CCR-VIA -- COMITATO DI COORDINAMENTO REGIONALE PER LA VALUTAZIONE D'IMPATTO AMBIENTALE

Giudizio n° 4120 Del 11/01/2024

Oggetto: Realizzazione di un impianto fotovoltaico a terra della potenza di 5,599 MWp con Cabina di trasformazione

Comune di Intervento: Casoli (CH)

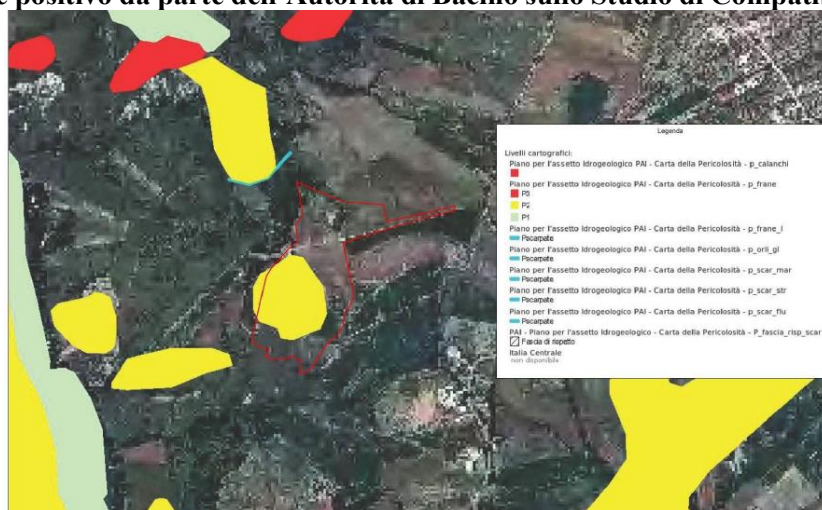
Dallo studio delle tavole regionali risulta che l'impianto, è ubicato in una zona interessata da un ambito classificato con grado di **Rischio moderato R1 e Pericolosità Elevata P2**.

Inoltre il tecnico dichiara che **alcune particelle ricadono nella Fascia di Rispetto Scarpate PAI**. Dalla cartografia, sembrerebbe essere la porzione nord del perimetro dell'impianto, come rappresentato nella immagine seguente.

L'installazione di pannelli fotovoltaici è consentita dalle Norme di Attuazione del PAI della Regione Abruzzo, nelle aree con pericolosità P2 secondo l'art.17 comma 1 lettera e), ma il progetto deve rispettare quanto disposto dall'art. 9 comma 2 delle citate norme, che lega la realizzazione di tutti i nuovi interventi, opere ed attività ammissibili nelle aree di pericolosità molto elevata, elevata e da scarpata al rilascio del parere positivo da parte dell'Autorità di Bacino sullo Studio di Compatibilità idrogeologica.
